# RENESAS TECHNICAL UPDATE

製品分類	MPU & MCU	発行番号	TN-RA*-A0084A/J	Rev.	第1版
題名	同スレーブインターフェースを共有する周辺機能への連続バスアクセス時の割り込みに関する注意事項		情報分類	技術情報	
適用製品	RA6M1 Group、RA6M2 Group、 RA6M3 Group、RA6T1 Group、 RA4M1 Group、RA4W1 Group	対象ロット等  全ロット	関連資料	資料末尾を参照

Case1

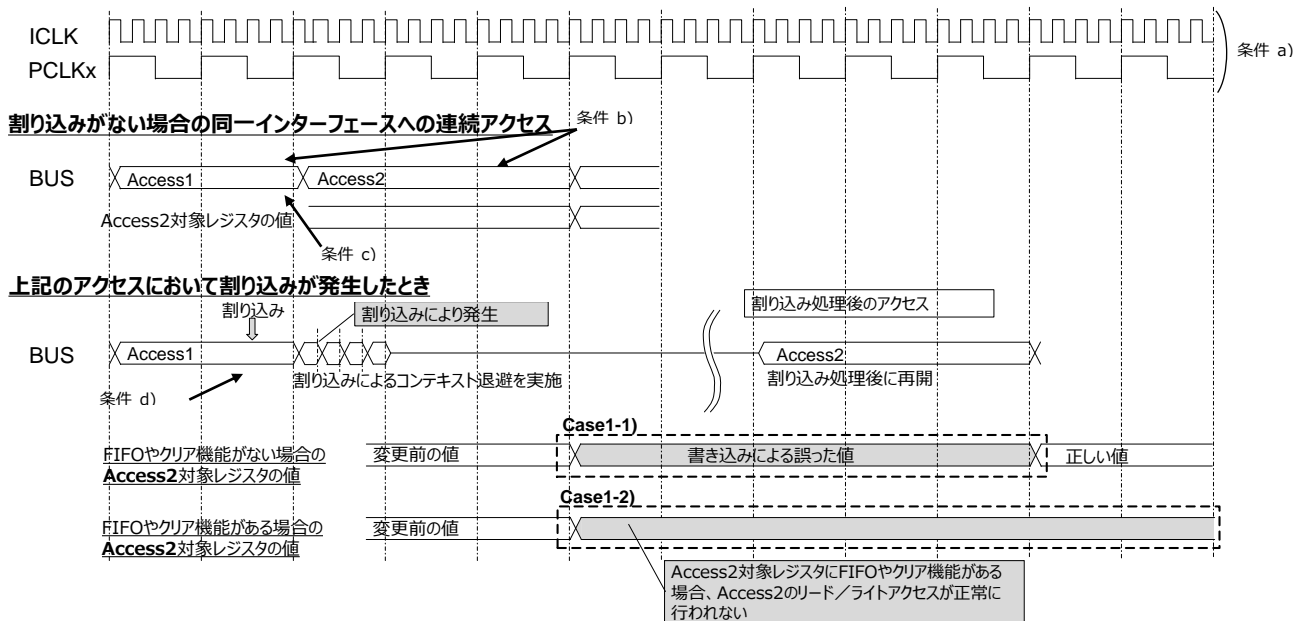
Case1：前述の条件のすべてが合致した場合、Access2 の対象レジスタに対する意図しないアクセスが発生する。

- 1) Access2 が書き込み動作の場合、間違ったデータが Access2 の対象レジスタに書き込まれ、割り込みから復帰した後に正しい値が書き込まれる。
- 2) Access2 の対象レジスタが FIFO や flag ビットクリア機能を持つとき、Access2 の対象レジスタに対する意図通りでない値のライトアクセス、FIFO からの不要なリードアクセス、意図通りでないフラグビットのクリア機能が動作することがあります。

- 1) システムにおいて、以下のクロック周波数の設定  
ICLK = PCLKx (x=A,B) (RA4M1, RA4W1)  
ICLK = PCLKx (x=A,B), ICLK>FCLK (RA6M1, RA6M2, RA6M3, RA6T1)
- 2) ソフトウェアコードで、意図しない SW の動作が観察された部分の連続する Access1 と Access2 に対し、Access1 と Access2 の間に DSB 命令を挿入
- 3) Access1 から Access2 の間は、割り込みを禁止

Case2

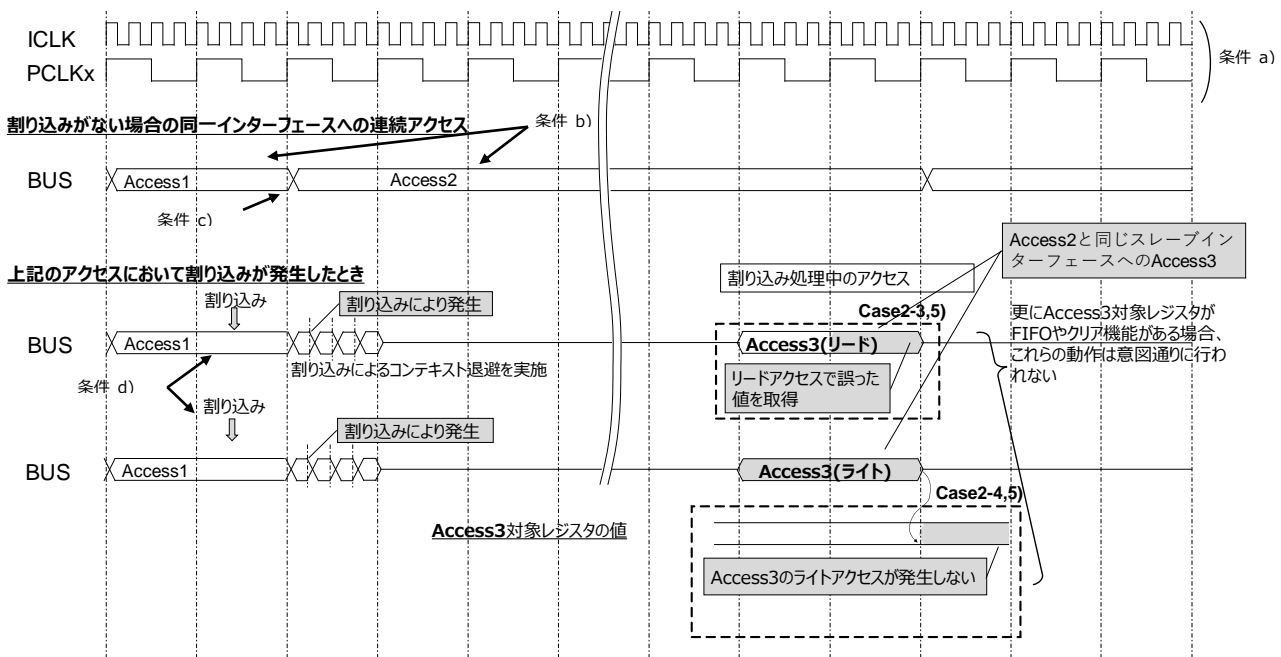
Case2：前述の条件のすべてが合致した場合、割り込みルーチン中のアクセスが意図しない動作となる。

Access2 と同じスレーブインターフェースまたは外部バスに対する割り込みルーチン中のアクセス(以後 Access3 と称する)が、意図しない動作となる。

- 3) Access3 がリードアクセスの場合、CPU は誤ったデータを受け取る可能性がある。
- 4) Access3 がライトアクセスの場合、Access3 は対象レジスタに対しての動作を行わないことがある。
- 5) Access3 の対象レジスタが FIFO やフラグビットクリア機能を持つ場合、それらの機能は意図通りに動作しないことがある。
